Assunto: PCGT – ID 151 – 2.ª Revisão do PDM de Fafe. Solicitação de parecer no âmbito da proposta de exclusões da REN (V04).

Assunto: PCGT – ID 151 – 2.ª Revisão do PDM de Fafe. Solicitação de parecer no âmbito da proposta de exclusões da REN (V04).

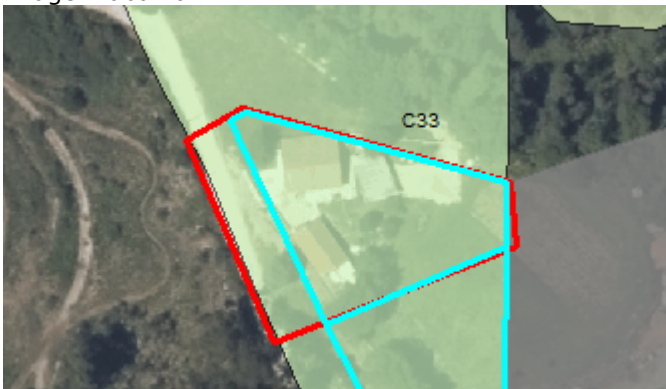
N.º de ordem	Área (ha)	Tipologias REN	Parecer	Observações
C29			Favorável	
C30	0,04	ARE	Favorável	
C31	0,31	CLA	Favorável	
C32	0,34	ARE	Desfavorável	Não se reconhece a necessidade, considerando a relevância destas áreas no contexto da qualificação do solo proposta ou no 'confronto' de interesses.
C33	1,93	CLA	Favorável condicionado	Aceite. Contudo, tendo em consideração que a área remanescente a poente fica consideravelmente reduzida e incide sobre uma via pública, não desempenhando as funções da tipologia, deverá a exclusão ser ajustada de

N.º de ordem	Área (ha)	Tipologias REN	Parecer	Observações
				<p>forma a integrar a totalidade da área conforme indicado na imagem abaixo.</p> 
C34	0,13	CLA	Favorável	
C35	0,09	ARE	Favorável condicionado	Aceite. Contudo, dada a contiguidade com o E44 e a relevância deste, considera-se desnecessária esta repartição. Assim, deverá ser eliminado o E44 e integrado neste C35.
C36	0,11	ARE	Favorável condicionado	Aceite. Contudo, considera-se que esta corresponde a uma exclusão do tipo E, por se tratar, na generalidade, de uma área sem edificações ou compromissos urbanísticos. Neste sentido, deverá ser eliminada e integrada na E46 contígua.
C37	1,03	ARE	Favorável	
C38	0,2	ARE; AMI	Desfavorável	Considerando a condição de área não edificada ou comprometida e a proximidade com a ZAC, torna-se imperativo limitar a edificação e a impermeabilização destas áreas para proteger ecossistemas sensíveis, prevenir inundações, preservar a biodiversidade e garantir a qualidade da água. Estes elementos são essenciais para a proteção de pessoas e bens, além de serem cruciais para a saúde humana e o equilíbrio ecológico.
